## Bebauungsplan „Ortsmitte – Röttenberg“

### **ABWÄGUNGSPROTOKOLL**

Nach Beteiligung § 3 (1) und § 4 (1) BauGB

Fassung vom 30.08.2021 für die Sitzung am 28.09.2021

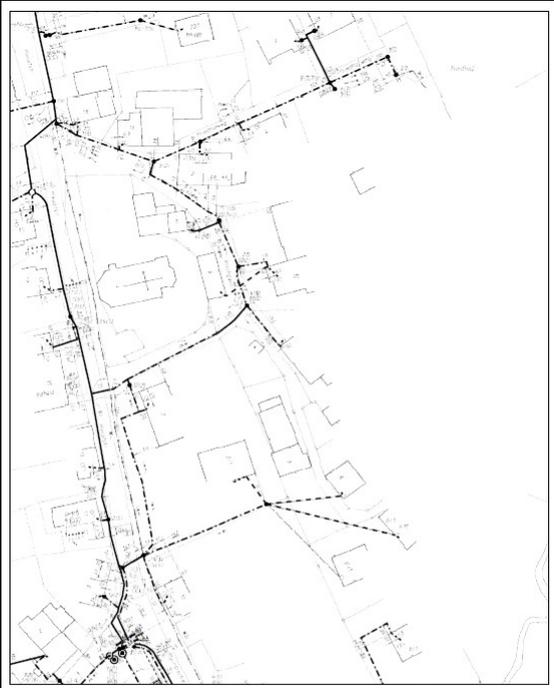
Nr. der Stellungnahme	Anregungen und Hinweise	Abwägungsvorschlag
<p><b>TÖB</b> <b>1</b></p>	 <p>Nach Auffassung der höheren Raumordnungsbehörde kann der Bebauungsplan für den Teilbereich A als aus dem wirksamen Flächennutzungsplan entwickelt angesehen werden, jedoch ist der Flächennutzungsplan im Rahmen der Berichtigung an die Ausweisungen des Bebauungsplans anzupassen.</p>	<ul style="list-style-type: none"> <li><input type="checkbox"/> wird gefolgt</li> <li><input type="checkbox"/> wird nicht gefolgt</li> <li><input type="checkbox"/> sind nicht relevant</li> <li><input type="checkbox"/> werden unabhängig vom Planverfahren behandelt</li> <li><input checked="" type="checkbox"/> werden zur Kenntnis genommen</li> </ul> <p>Eine Berichtigung erfolgt nach Satzungsbeschluss des Bebauungsplanverfahrens wie folgt (vgl. rote Umrandung):</p>

Nr. der Stellungnahme	Anregungen und Hinweise	Abwägungsvorschlag
TÖB 1	s. S. 3	<b>FORTSETZUNG S. 3</b> Die Darstellung der Berichtigungen nach Satzungsbeschluss des Bebauungsplanverfahrens wird nachrichtlich in die Begründung zum Bebauungsplan mit aufgenommen. <input checked="" type="checkbox"/> wird gefolgt
	Für den Teilbereich B weist der Bebauungsplan gemischte bzw. Wohnbaufläche, die geplante 9. Änderung jedoch fast vollständig Wohnbaufläche aus. Lediglich im Süden Grünfläche bzw. Ausgleichsfläche. Für diesen Bereich ist eine Anpassung der Verfahrensunterlagen zur 9. Änderung des Flächennutzungsplans erforderlich.	Die Unterlagen zur 9. Änderung des Flächennutzungsplanes wurden bereits im April erstellt. Zu diesem Zeitpunkt lag die detaillierte Bebauungsplanung noch nicht vor. Für die 9. Änderung wird derzeit eine erneute Offenlage durchgeführt, allerdings noch mit dem alten Planungsstand. Eine Anpassung erfolgt deshalb teilweise im Bebauungsplan und teilweise zum Feststellungsbeschluss der 9. FNP Änderung. Da es sich bei den Änderungen der 9. FNP Änderung nur um kleine Teilbereiche mit einem Flächentausch handelt, ist dies zur Klarstellung, sodass eine 2. erneute Offenlage nicht erforderlich wird. <input checked="" type="checkbox"/> wird gefolgt <input type="checkbox"/> wird nicht gefolgt <input type="checkbox"/> sind nicht relevant <input type="checkbox"/> werden unabhängig vom Planverfahren behandelt <input type="checkbox"/> werden zur Kenntnis genommen

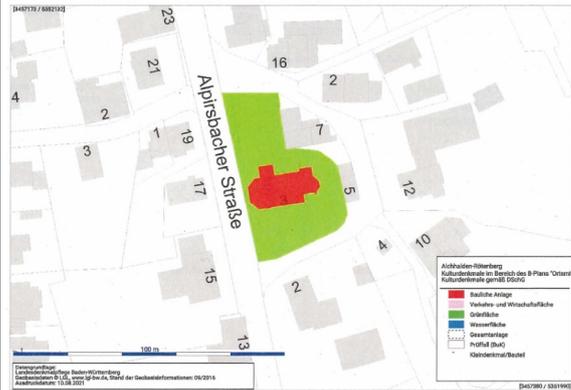
Nr. der Stellungnahme	Anregungen und Hinweise	Abwägungsvorschlag
<b>TÖB 8</b>	<b>Regierungspräsidium Stuttgart – Landesamt für Denkmalpflege (Stellungnahme vom 11.08.2021)</b>	
	vielen Dank für die Beteiligung des Landesamts für Denkmalpflege als Träger öffentlicher Belange im oben genannten Bauleitplanverfahren. Im Planungsgebiet sind sowohl Belange der Bau- und Kunstdenkmalpflege als auch der archäologischen Denkmalpflege berührt.	<input type="checkbox"/> wird gefolgt <input type="checkbox"/> wird nicht gefolgt <input type="checkbox"/> sind nicht relevant <input type="checkbox"/> werden unabhängig vom Planverfahren behandelt <input checked="" type="checkbox"/> werden zur Kenntnis genommen
	<u>Bau- und Kunstdenkmalpflege</u> Im Planungsgebiet liegen folgende Kulturdenkmale (Bau- und Kunstdenkmale) gern. §§ 2 und 12 DSchG: <ul style="list-style-type: none"> <li>• <b>Kirchgasse 3</b> (Flstnr. 0-128/2, 0-128/5)                              Kulturdenkmal von besonderer Bedeutung (§12 DSchG – BuK) Evangelische Heilig-Kreuz-Kirche mit ehemaligem Friedhof. Kernbau der Kirche 12. Jh., Chor 15. Jh., Langhaus 18. Jh. Neue Innenausstattung in der zweiten Hälfte des 20. Jh. Friedhofsteine am Zugang zum Friedhof 1826.</li> <li>• <b>Kirchstraße 3 (bei)</b> (Flstnr. 0-128/5)                              Kulturdenkmal (§2 DSchG – BuK) Kriegerdenkmal, 20er Jahre des 19. Jh. Halbrunder Sockel mit Inschriftenfeldern, darüber in der Mitte Säule, von Platte, Kugel und Kreuz bekrönt.</li> </ul>	<input type="checkbox"/> wird gefolgt <input type="checkbox"/> wird nicht gefolgt <input type="checkbox"/> sind nicht relevant <input type="checkbox"/> werden unabhängig vom Planverfahren behandelt <input checked="" type="checkbox"/> werden zur Kenntnis genommen

Wir bitten Sie, diese im Plan entsprechend zu kennzeichnen (nachrichtliche Übernahme gern. § 9 Abs. 6 BauGB; siehe folgende Karte).	Die genannten Kulturdenkmale werden im weiteren Verfahren nachrichtlich in die Unterlagen des Bebauungsplanes aufgenommen. <input checked="" type="checkbox"/> wird gefolgt <input type="checkbox"/> wird nicht gefolgt <input type="checkbox"/> sind nicht relevant <input type="checkbox"/> werden unabhängig vom Planverfahren behandelt <input type="checkbox"/> werden zur Kenntnis genommen
	Die Erhaltung der Kulturdenkmale in ihrem überlieferten Erscheinungsbild liegt im öffentlichen Interesse. Wir weisen Sie darauf hin, dass vor baulichen Eingriffen, wie auch vor einer Veränderung des Erscheinungsbildes, bei Kulturdenkmälern nach der vorherigen Abstimmung mit dem Landesamt für Denkmalpflege eine denkmalrechtliche Genehmigung erforderlich ist.	<input type="checkbox"/> wird gefolgt <input type="checkbox"/> wird nicht gefolgt <input type="checkbox"/> sind nicht relevant <input type="checkbox"/> werden unabhängig vom Planverfahren behandelt <input checked="" type="checkbox"/> werden zur Kenntnis genommen
